## 委員および一般からのご意見

### ①委員からの流域委員会の審議に関する意見、指摘 (2004/9/23～2004/9/30)

### ②一般からの流域委員会へのご意見、ご指摘 (2004/09/23～2004/9/30)

## 天ヶ瀬ダム再開発にかかわる塔の島地区河川改修方法の検討

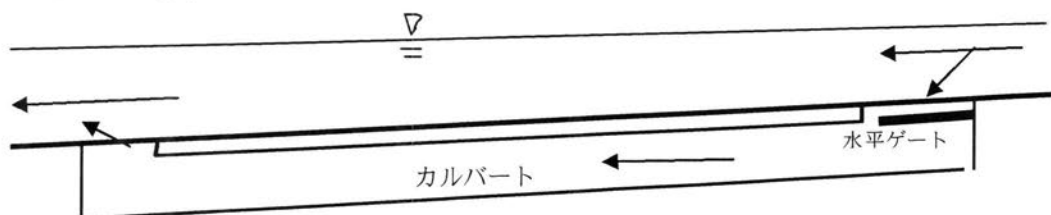
宇治川や瀬田川の流下能力および天ヶ瀬ダムの放流能力を高めることは、琵琶湖水位の制御能力を高めることであり、流下能力を高めるに越したことはないわけですが、景観・環境面での課題解決が委員会の要望事項でもあります。解決策について幾つか提案がなされていますが、以下の点についても（河川管理当局で）検討されてはいかがかと考えております。

問題点として河床の低下による影響が大きいこと、一方河道掘削の有利性については、工事費が比較的安価である点が挙げられますが、前者を緩和し、後者の利点を維持する方法として、ボックスカルバート等を利用した複断面河川（あるいは上下並行河川）化は考えられないでしょうか。当方細部の検討の時間が取れませんが、概略図で示しますと図のように、普段は上流側流入口のゲートを閉じて（カルバート内は水がたまっているだけで流れはない）、平常河川水位を保ちつつ、洪水時には水平ゲートを開けて河床下の culvert に水流を導き、不足流下能力を確保するものです。このような方法が可能であるなら、利点として以下のようなことが考えられます。

- ① 河床は従来高を保てるため、周辺地下水位への影響がない
- ② 周辺景観への影響がほとんどない
- ③ カルバート内流況が安定しているため、流量増加に対処する堤防補強等の工費がかからない

検討すべき事項として以下の点を考えておく必要があります。

- ① 河道掘削で流量増を図るとの当初の計画であったので、流下勾配は十分確保できるであろうとの前提に立っています。即ち、河床勾配等は検討していませんので、カルバート入口と出口の水位差は各種損失水頭以上に確保できることを前提にしています。
- ② 推進工法等により現河床をそのまま残せるなら良いが、工事費がかかることから、河道掘削による沈理工法等によるとすればカルバート上端面をどのように自然河床に近づけるか、また現河床状態をどのように保全するか慎重に検討する必要があるかと思われまます。

## ○追記 一部修正について

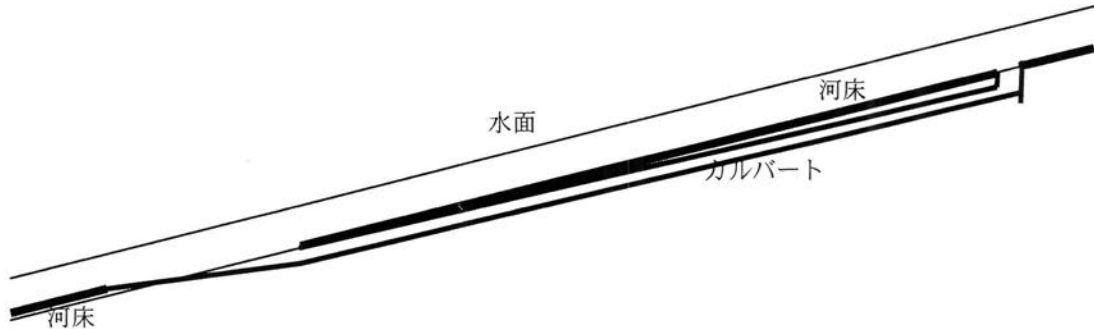
上記に提案させていただきました改修方法について、河川管理当局等から堆砂に関するご指摘を受け、概略図を下図のように改めさせていただきます。水流だけでなく、流砂を考えた場合、排砂法を考えておかねばならないことから、図のように修正しま

した。河川の縦断図が分かれば、所用流量を流すカルバート断面やトンネル等で置き換えられる場合の径や本数等が容易に計算されます。入口および出口部の構造は特に検討が必要です。

喜撰橋から上流の塔の川締切堤をのぞむ

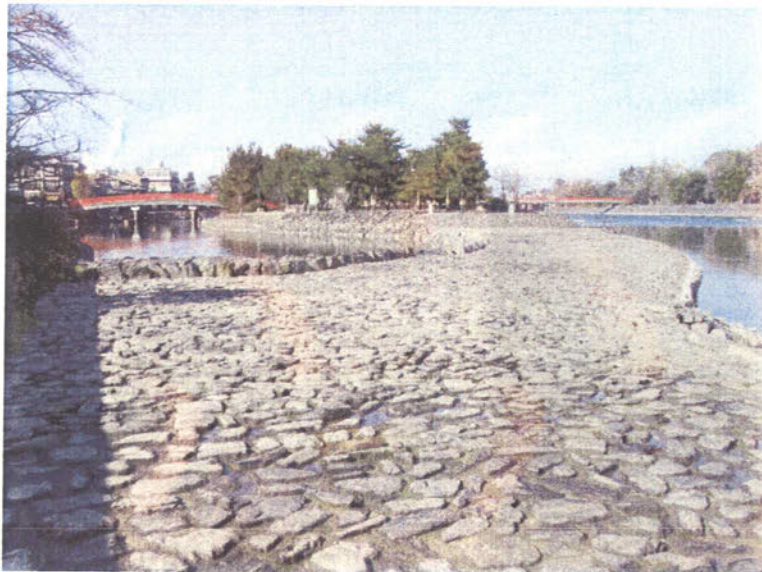
塔の川と宇治川を道路のように寸断する締切堤。2000（平成12）年建設。工事費用2億円。導水管から毎秒3トンの流入水では、塔の川は藻が異常繁殖して悪臭も発生。撤去せよとの声も上がっている。

平成16年度川上ダム施工概要図

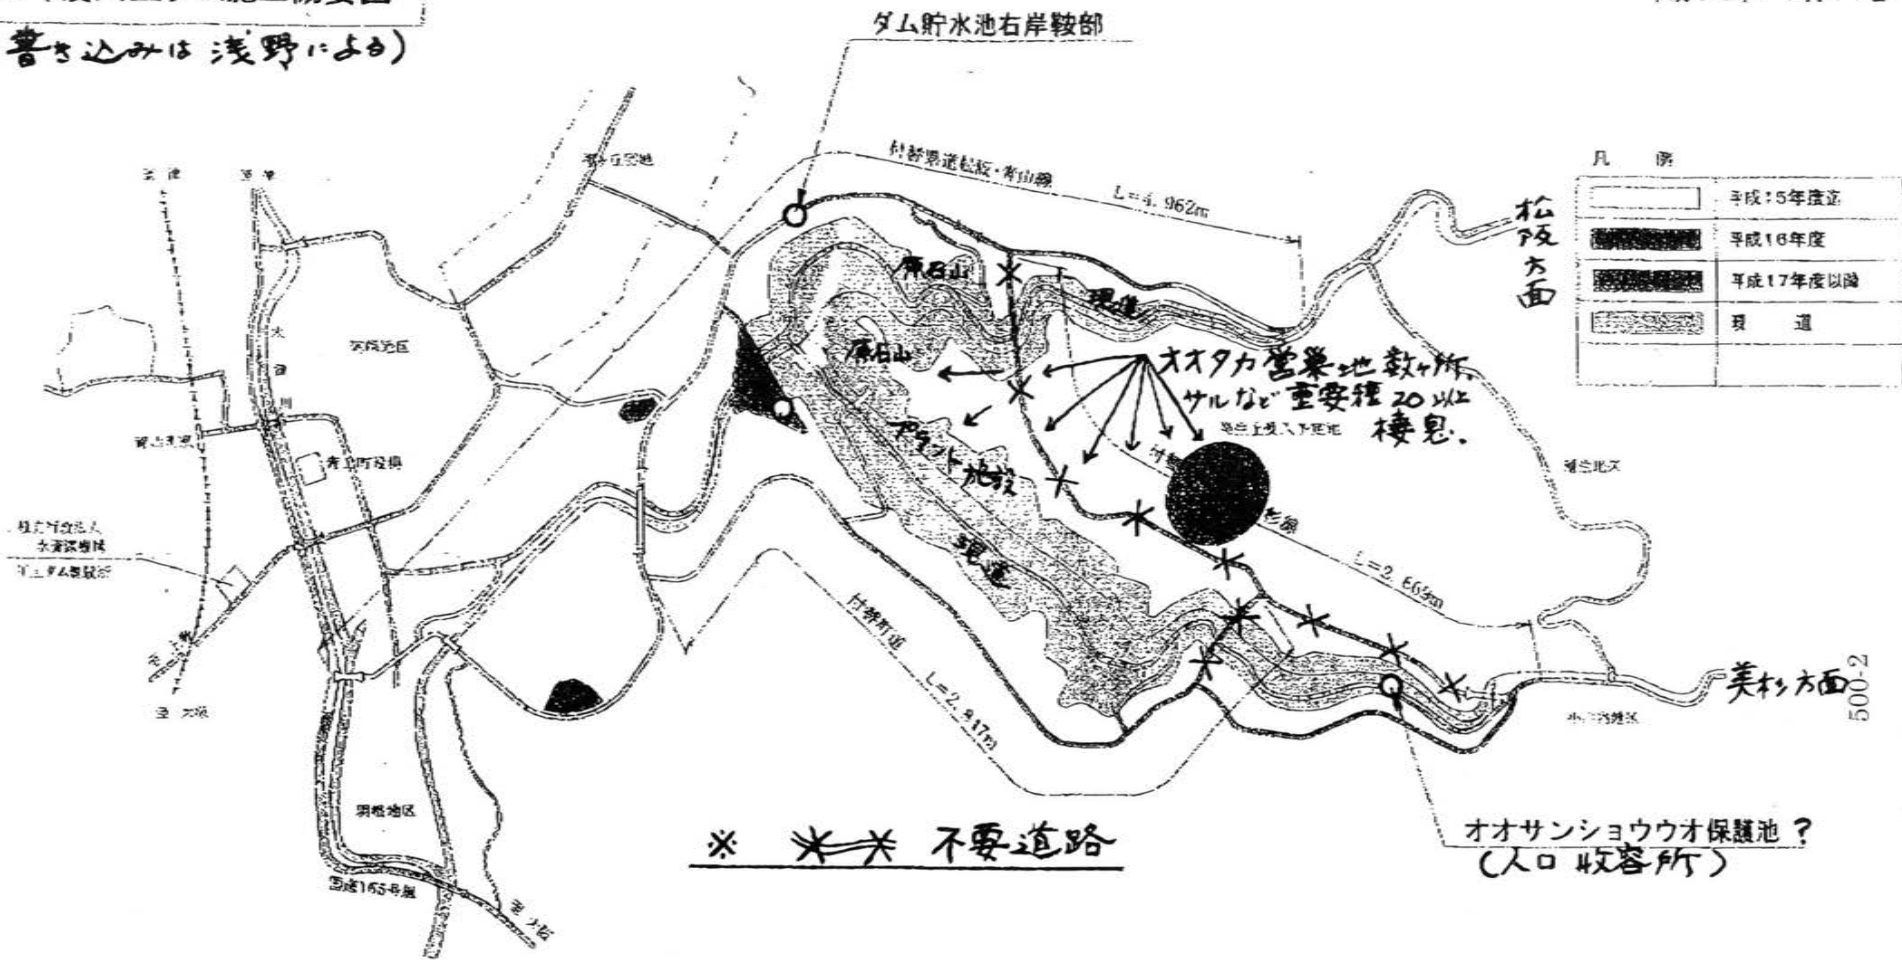
次は、川上ダム建設予定地周辺の「付替県道・付替町道」の問題です。これらは、その計画図を見ると、ダム本体と原石山、残土捨て場、採石加工プラントなどの連絡が密接な、事実上の工事用道路であります。これは、8月4日付「意見書No.470」で指摘し、委員会の「基礎原案に対する意見書」にも苦言を呈したばかりですが、よくよく調査すると、この付替町道たるや、どこにも水没する事で付替えを必要とするものが見当らない。「兼用」と言ったりもしているが、完全に「工事用専用道路」であります。

そして、この付替町道ができるのであれば、「付替県道青山・美杉線」は全く無用であり、「無駄金使い」と言えます。国道等へも、町道経由の方が短距離です。

最も重要な事は、「付替県道青山・美杉線」が、この地域最大の「生物宝庫の地」を縦断するルートに計画されていることでもあります。希少種オオタカ数番いの営巣をはじめ、猛禽類数種の営巣や、サルその他の重要種20種類ほどの棲息が認められている、前深瀬川と川上川に限られた人間の立入りが少ない地域であるがこその場所であるのに、何故このような「無駄な、環境無視」のルートを選定したのであるか、やはり基本的に、ダム事業者は「環境」を厄介者と見ているのでしょうか。

この「付替県道青山・美杉線」は、計画から完全に外して貰いたいと要求いたします。
